SERVICE-INFO

Sprememba materiala za odklonsko jermenico

532 0111 10

Stanje 12.2011
INA 0086

Slika 1: Prejšnja izvedba s sintrano kovino

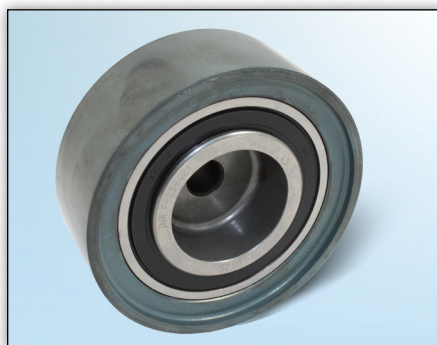
V okviru nenehnih prizadevanj za izboljšanje naših izdelkov smo sintrano kovino tekalne plasti jermenice 532 0111 10 nadomestili s pločevino.

V prehodnem obdobju je mogoča dobava tako jermenic s sintrano kovino tekalne plasti kot tudi jermenic s pločevinasto tekalno plastjo.

Kljub različni zgradbi se lahko obe odklonski jermenici uporabljata v vseh vozilih, ki so podrobneje opredeljena v katalogih.
